**Ampliación Informe Control Talud Km 14  
Camino IRLA Rio Manso, Comuna Cochamó.  
Mayo 2016**

## RESPUESTA A OBSERVACIONES

Recibidas las observaciones contenidas en la Resolución N° 7 de 3 Mayo 2016 de la Superintendencia del Medio Ambiente, nos referiremos a las indicaciones y dudas allí consignadas:

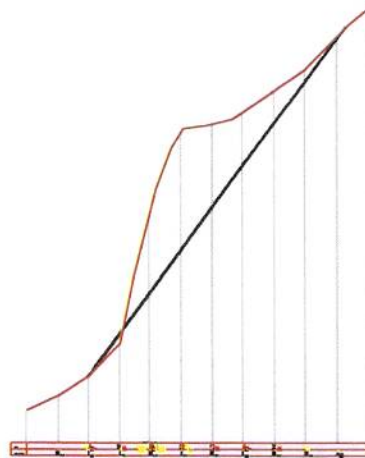
Se adjuntan perfiles correspondientes al Tramo 4 (Dm 14.300 – Dm 14.400), se aprecia la situación actual definida por la línea roja y la propuesta con la línea negra. Es indudable que para efectos de prevención de fenómenos de erosión y para la aplicación de cualquier método de contención, será necesario trabajar el talud.

En la imagen se puede apreciar la ladera existente en este tramo, señalándose el talud propuesto en nuestros informes, requiriendo remoción y movimiento de tierras por un volumen aproximado de 28.500 m<sup>3</sup>.
